PTBS/NZ/...26.46...../35/06/2020

**Dotyczy: Postępowania przetargowego ZP-4/PN/2020 pod nazwą „Budowa zespołu budynków mieszkalnych wielorodzinnych z garażem podziemnym na polu inwestycyjnym 7 MW zlokalizowanym w Poznaniu pomiędzy ulicami: Literacka/Wiencka/Zawackiej wraz z uzyskaniem prawomocnej decyzji pozwolenia na użytkowanie”**

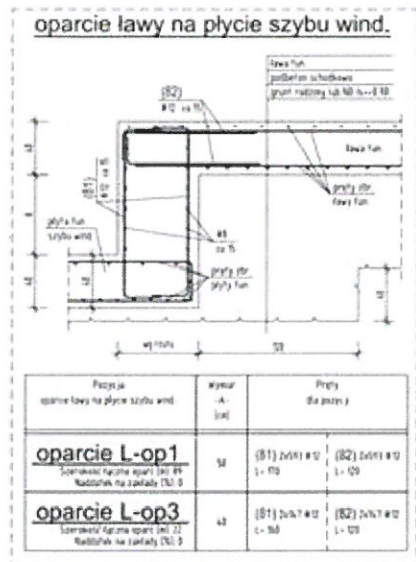
Rys. K052 płyty fundamentowe wind i K053 płyty fundamentowe zbiorników brak zaznaczonych oraz określonych prętów dystansowych pomiędzy siatką dolną, a górną. Prosimy o podanie średnic, długości oraz ilości prętów dystansowych we wszystkich elementach żelbetowych.

Zamawiający zamieszcza zaktualizowane rysunki pod linkiem: [https://ptbs.pl/ftp/plyty\\_fund.rar](https://ptbs.pl/ftp/plyty_fund.rar)

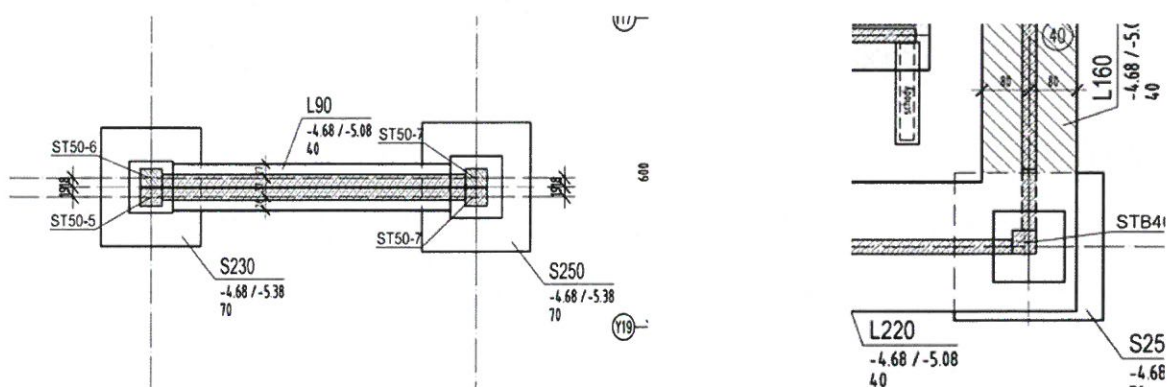
Brak detalu w sytuacji gdy ława fundamentowa nachodzi na stopę fundamentową. Czy zbrojenie ma się przewiązywać, czy elementy mają być oddylatowane. (Rysunek K001)

W przypadku gdy ława fundamentowa styka się ze stopą to należy zbrojenie podłużne ławy przedłużyć i zakotwić w stopie fundamentowej na długości zakotwienia (ok. 50 średnic zbrojenia).
